NORSK INSTITUTT FOR VANNFORSKNING

PRA 2.10

Driftsundersøkelse av renseanlegg
i
Østfold

10. juni 1976

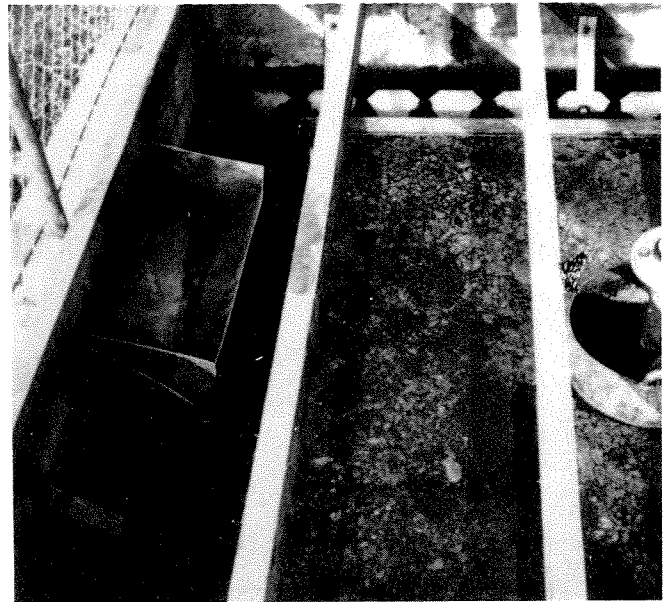
Denne risten klarer ikke å fange opp noe særlig ristgods.

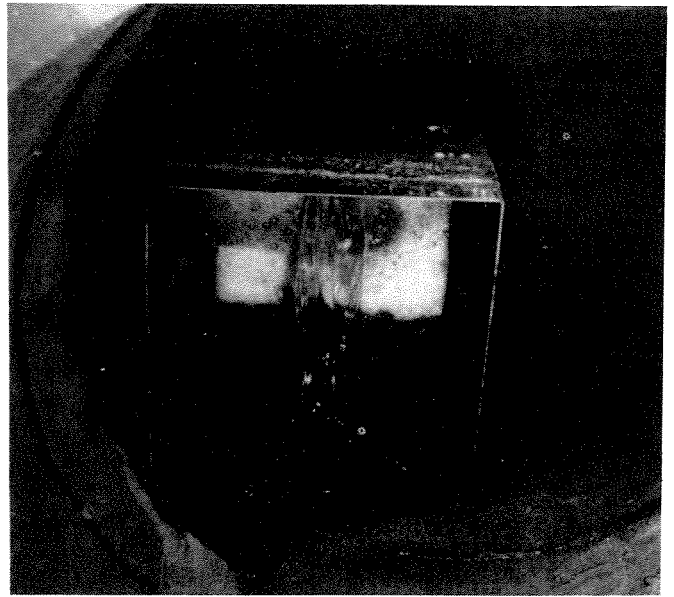
Den maskinrensede risten er plassert nede i luftetanken ved utløpet av denne.

Utløpskum med V-overløp. Boblerøret for nivåregistreringer plassert for nær overløpet (rett bak dette).

Parshallrenne med noe uheldig plassering og utforming.

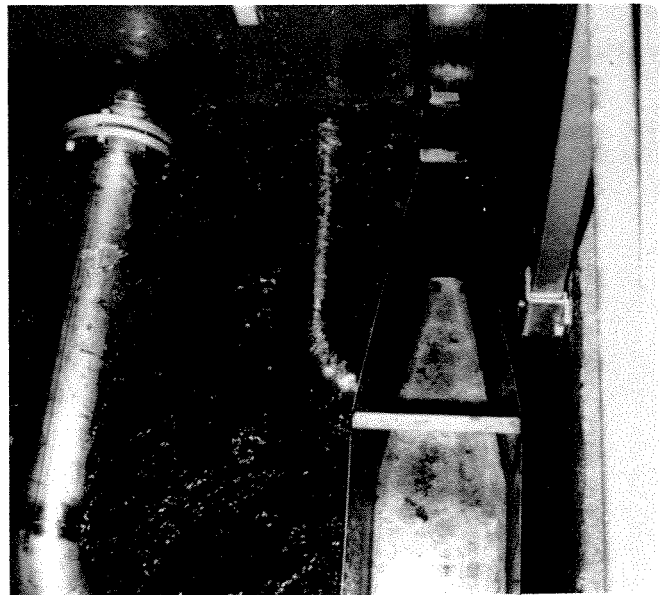
Pkt. 23: Parshallrennen var plassert slik at den ikke kunne brukes når anlegget ble kjørt som et rent biologisk anlegg. Ved vannføringer omkring dimensjonerende vannføring (10 l/s) var det tendens til oppstuvning i måleprofilen p.g.a. rørføringen etter rennen (vertikalt rør). Pkt. 31: Det kommer mye overvann/infiltrasjonsvann inn på anlegget. Dette kan vanskeliggjøre oppbyggingen av aktivt slam i det biologiske trinnet.

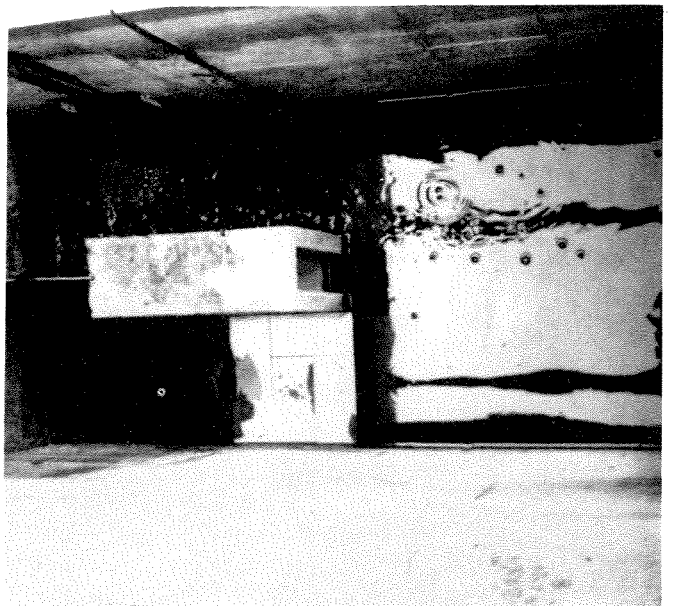
Stavavstanden på denne risten er for stor til å holde tilbake det den bør.

Klorkontaktbassenget må få ny skillevegg for å øke oppholdstiden.

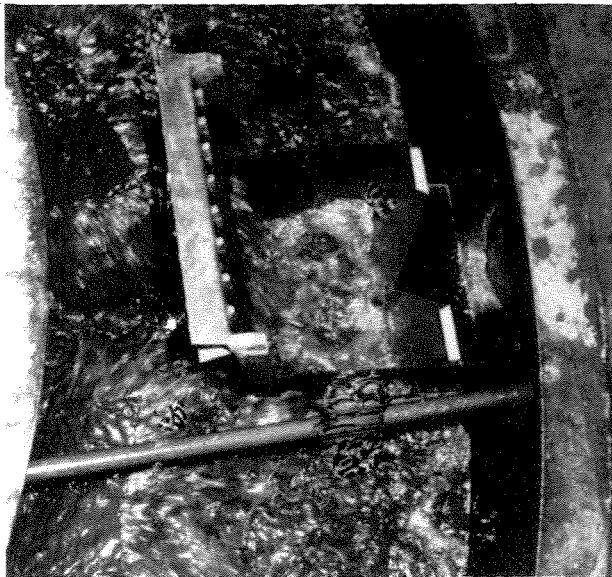
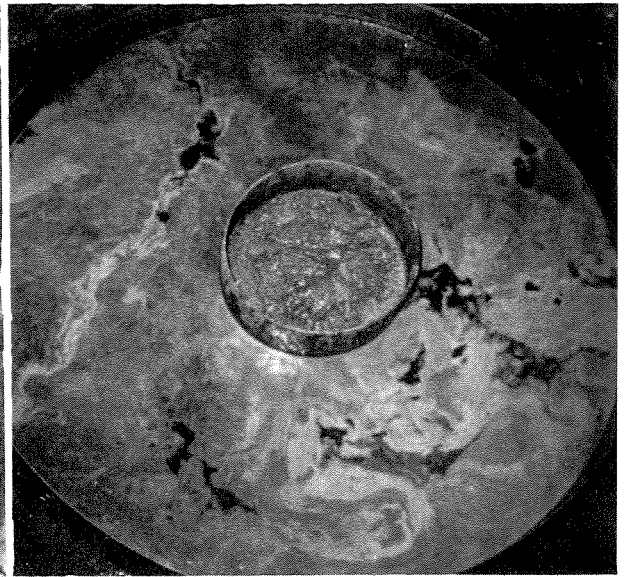
Innløpsarrangementet med V-overløp og rist er altfor komprimert.

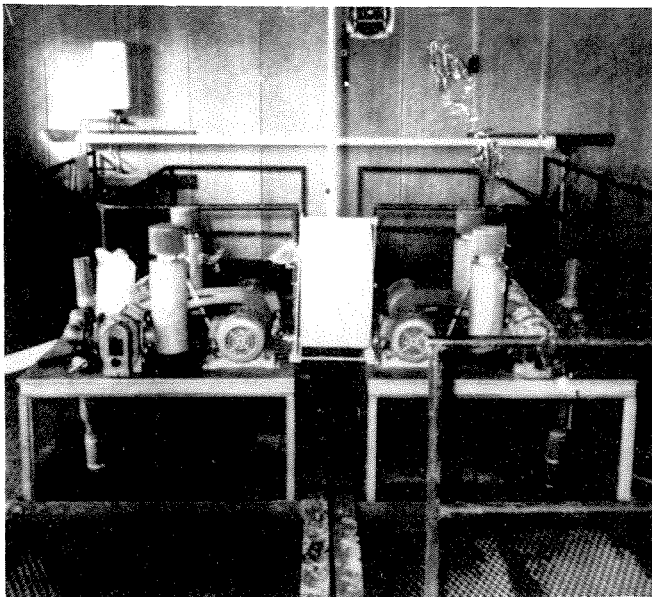
Fordelingskum som gav en ulik belastning på de to anleggene.

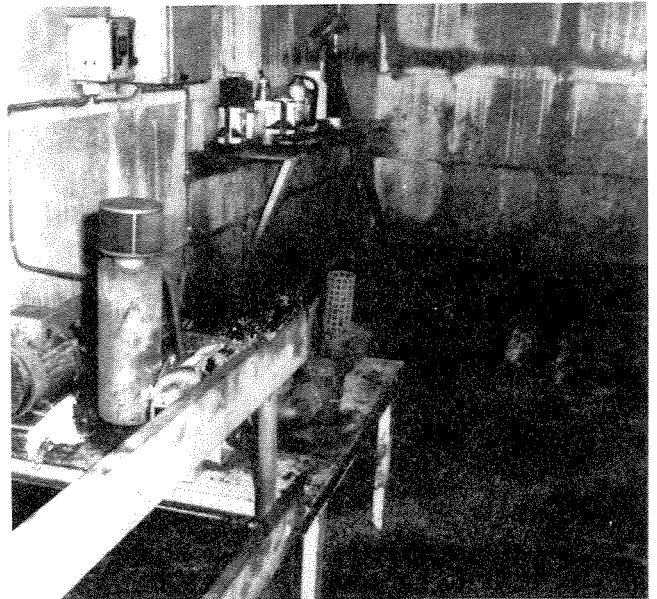
Denne uskjermete blåsemaskin gav et altfor høyt støynivå.

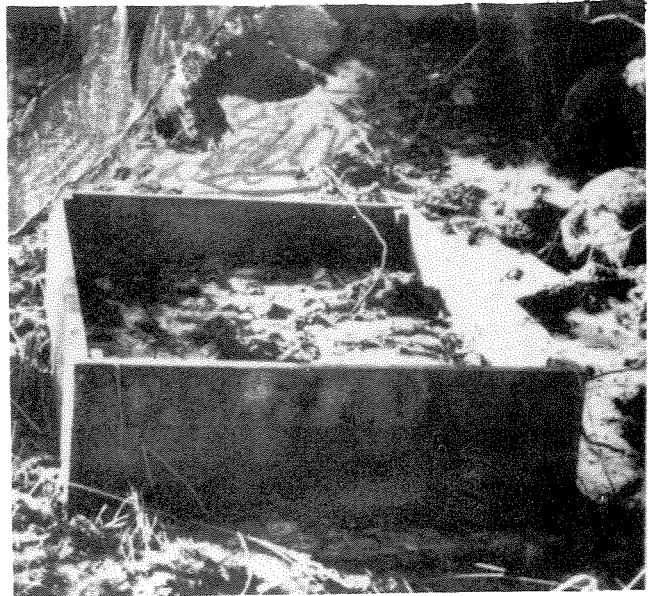
Den uskjemmete høytrykksviften gav et altfor
høyt støynivå.

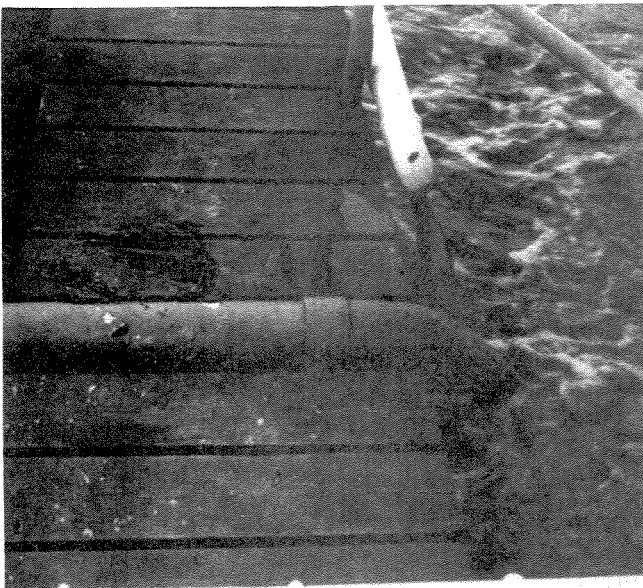
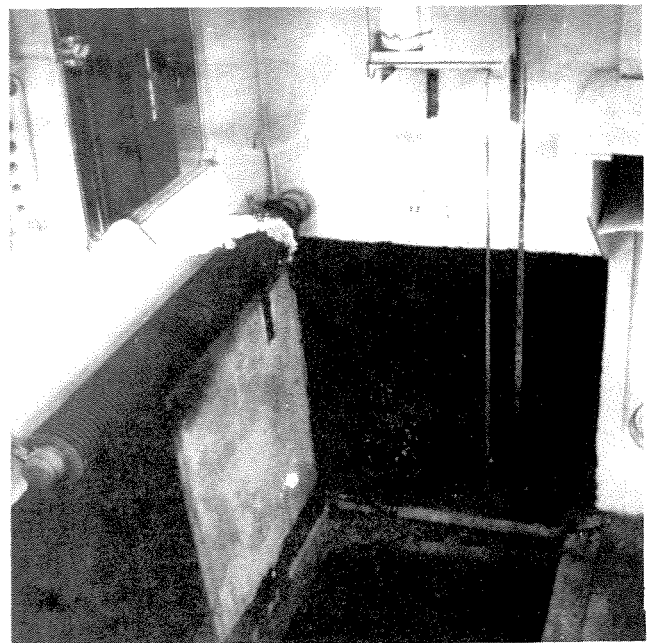
Returslamføringen fra de to sedimenterings-
tankene er vanskelig å regulere innbyrdes.

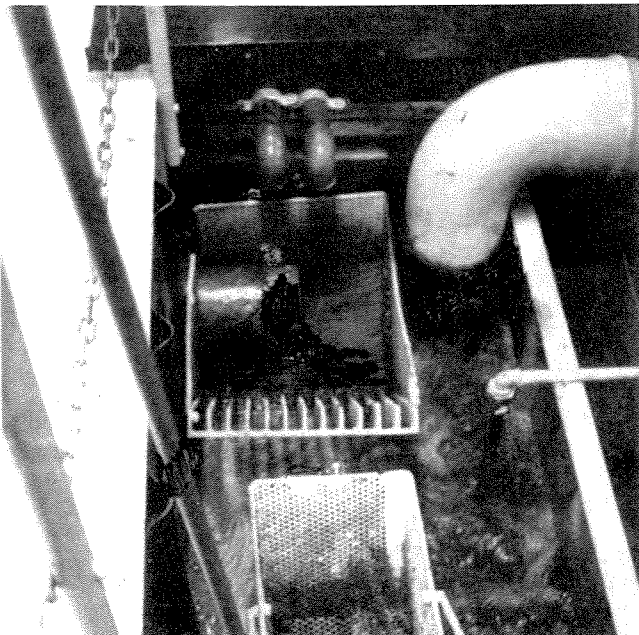
Små dimensjoner på returslumpumpene er ett av problemene ved denne anleggstype.

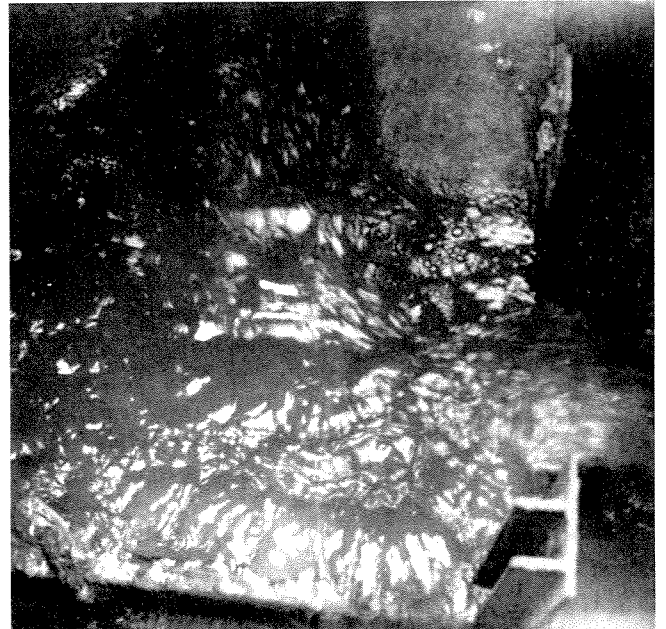
Dette innløpsarrangementet er lite heldig utformet.

Regnvannsoverløpet med 90° endring av strømningsretningen foran overløpskanten (i forgrunnen). Svært uheldig utforming.

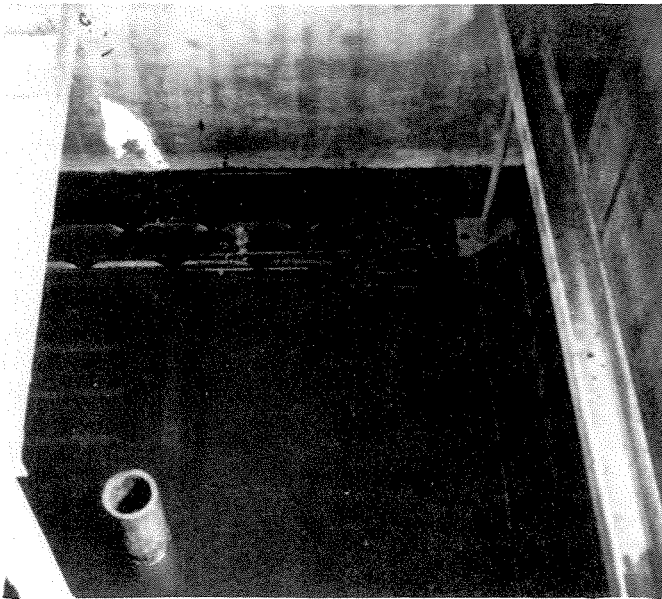
Sentrumssylinderen i sedimenteringstanken har for liten diameter.
